Plan van aanpak Hoog Risico Bouw Elementen Hanze Hogeschool

seismisch advies

Project: **Hanzehogeschool**
Betreft: **Hoog Risico Bouw Elementen**

Code: 13663/SA062

Figuur 8: Niet gesteunde metselwerk delen en aan de topgevel

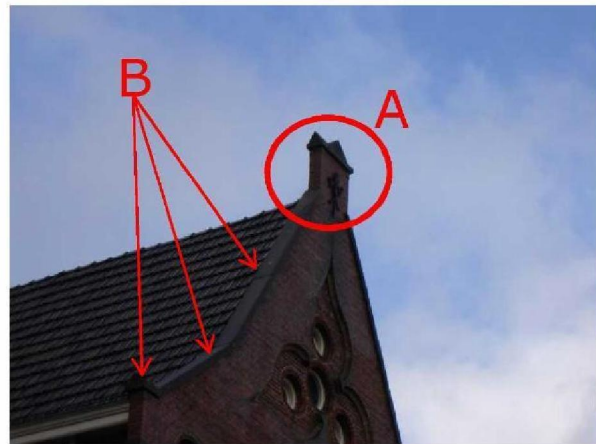
Het betreft niet-gesteunde metselwerk delen met natuursteen muurafdekkers. De metselwerk delen aan de topgevel van deel 2494 zijn niet gesteund en overschrijden de hoogte-dikte verhouding van 2.5.

Actie: Directe Actie (zie figuur 8 markering A)

De kwaliteit van de verbinding tussen het metselwerk en de natuursteen muurafdekker is niet bekend. Deze metselwerk delen aan de bovenkant van de voorgevel vormen een valgevaarlijk risico.

Actie: Nader Onderzoek (zie figuur 8 markering B)

Geadviseerd wordt op korte termijn het ornament van dichtbij te beoordelen en in te meten. Hiervoor zal een hoogwerker noodzakelijk zijn, vanwaaruit de bouwinspecteur de opname kan verrichten. Speciale aandacht moet worden gegeven aan de wijze van verankering van dit element.

Waarschijnlijk kan, indien blijkt dat dit nodig is, dit onderdeel gemitigeerd worden door de metselwerk delen te ondersteunen aan de constructie.

Geadviseerd wordt als Nader Onderzoek om de verbinding tussen het metselwerk en de natuursteen muurafdekkers te controleren. Dit kan op hetzelfde moment gebeuren als de inspectie zoals omschreven onder 3.8.1.

Indien de muurafdekker los bovenop het metselwerk ligt, dient deze aan het metselwerk of staalconstructie te worden verankerd.

Figuur 14: Niet gesteunde metselwerk geveldelen en ornamenten

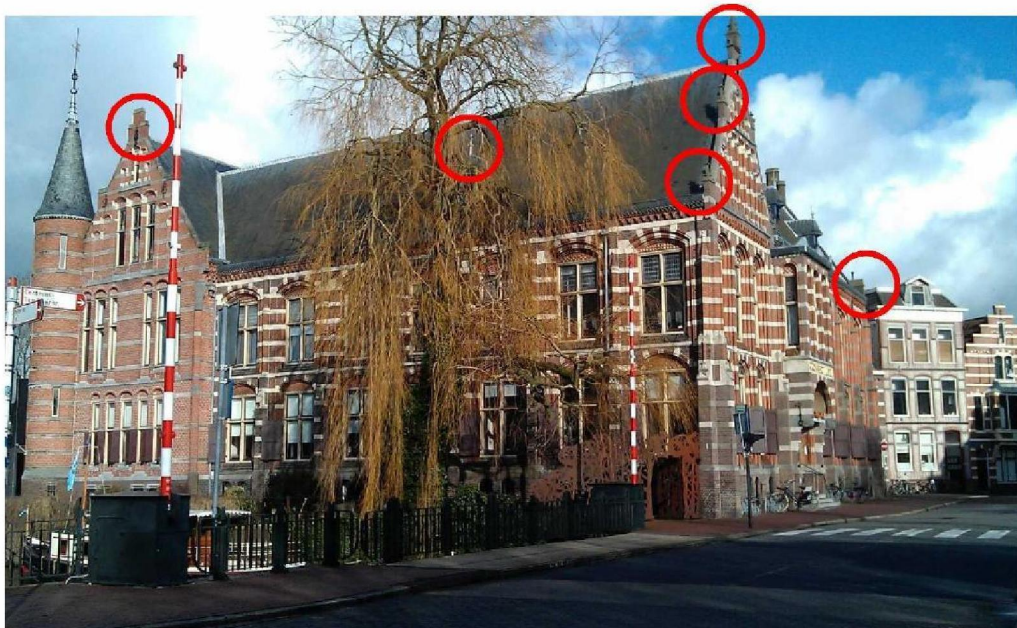
De metselwerk delen aan de gevels zijn niet gesteund en overschrijden de hoogte-dikte verhouding van 2.5. De kwaliteit van de verbinding tussen het metselwerk en de ornamenten en muurafdekkers is niet bekend. Deze elementen vormen een valgevaarlijk risico.

Actie: Directe Actie (zie figuur 14 t/m figuur 16)

Deze situatie lijkt op die omschreven in paragraaf 3.8. Voor een omschrijving van het proces wordt verwezen naar deze paragraaf.
